From 5.1, 2, e 5.1, 2, e @unknown-from-address.net>
Subject **Re: Projectteamoverleg 5.1, 2, e 2023**
To 5.1, 2, e 5.1, 2, e @amsterdam.nl>, 5.1, 2, e 5.1, 2, e 5.1, 2, e @amsterdam.nl>, 5.1, 2, e 5.1, 2, e @amsterdam.nl>, 5.1, 2, e 5.1, 2, e @amsterdam.nl>
Date September 29, 2023 at 11:48:12 AM CEST

From: 5.1, 2, e 5.1, 2, e
Sent: Friday, September 29, 2023 11:36:24 AM
To: 5.1, 2, e 5.1, 2, e 5.1, 2, e; Dekker, 5.1, 2, e 5.1, 2, e
Subject: RE: Projectteamoverleg Sixhaven 15-9-2023
Bedankt 5.1, 2, e ziet er goed uit!

Onderwerp: RE: Projectteamoverleg Sixhaven 15-9-2023

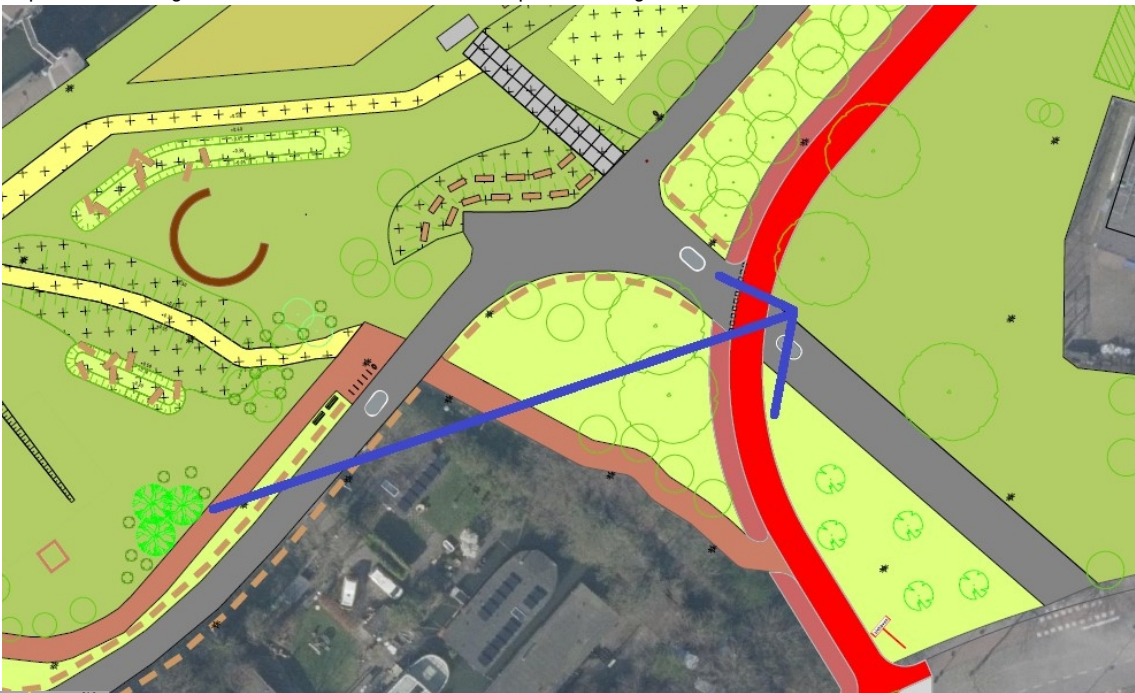
@5.1, 2, e Nog twee verzoeken:

- Zou je alle bestaande situatie die zo blijft (bijvoorbeeld het fietspad, de rijweg, de Moestuinschool, grote delen van het grasveld) als satellietfoto kunnen weergeven en niet als ingetekend deel? Dat scheidt meer duidelijkheid in wat er gaat veranderen en wat er zo blijft. Zou je dat nog kunnen aanpassen zodat we een duidelijke kaart hebben bij de buurtbijeenkoms?
- Zou je de klimbomen op het veldje langs het tunnelgebouw kunnen plaatsen op de plek waar nu drie nieuwe gewone bomen ingetekend staan? Die plek is overeengekomen met de bewoonster die het plan heeft ingediend.

@5.1, 2, e 5.1, 2, e Is voor jou duidelijk hoeveel bomen er van elke soort moeten komen?

We moeten ook gras, hekwerk en een waterpunt meenemen in de raming. Het waterpunt staat wel op de tekening van 5.1, 2, e het nieuwe gras en het hekwerk in de hondenspeeltuin niet. Dat hoeft ook niet omdat het eerder uitgevoerd gaat worden dan de rest van het ontwerp, maar ze moeten wel meegenomen worden in de raming. Kan je contact opnemen met 5.1, 2, e voor de geschatte kosten van het waterpunt, 150 meter hekwerk en het gras in de hondenspeeltuin en dit opnemen in de raming? Thanks!
